Dotyczy: postępowania o udzielenie zamówienia publicznego prowadzonego w trybie przetargu nieograniczonego na budowę zespołu budynków mieszkalnych przy ul. Opolskiej w Poznaniu.

Zarząd Komunalnych Zasobów Lokalowych sp. z o.o. zgodnie z art. 38 ustawy z dnia 29 stycznia 2004 r. Prawo zamówień publicznych (tj. Dz. U. z 2019 poz. 1843, dalej „Ustawa”), informuje, iż w związku z toczącym się postępowaniem prowadzonym w trybie przetargu nieograniczonego na **budowę zespołu budynków mieszkalnych wielorodzinnych przy ul. Opolskiej w Poznaniu**, wpłynęły od Wykonawców zapytania do SIWZ o następującej treści:

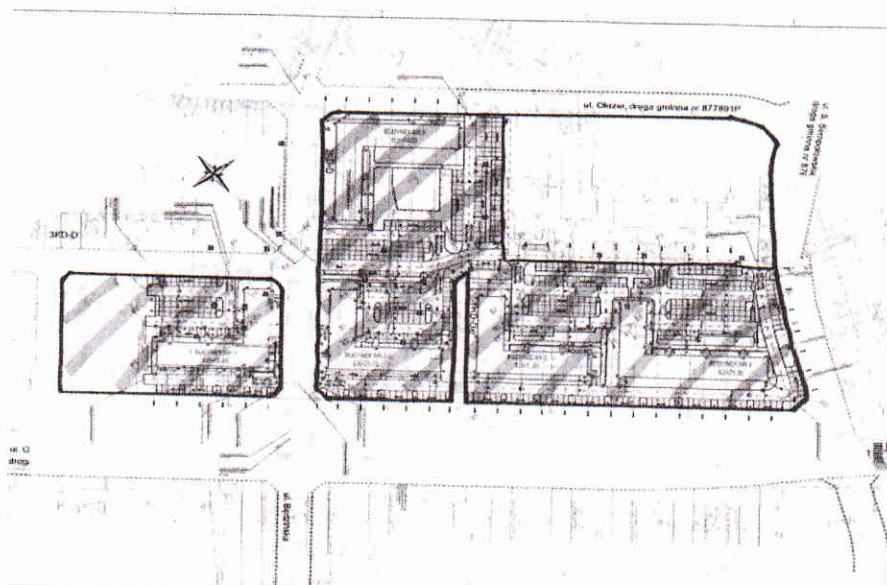
Pytanie 79

Proszę o potwierdzenie, że do zakresu wyceny wchodzi TYLKO drogi zakreślowane na poniższym rysunku.
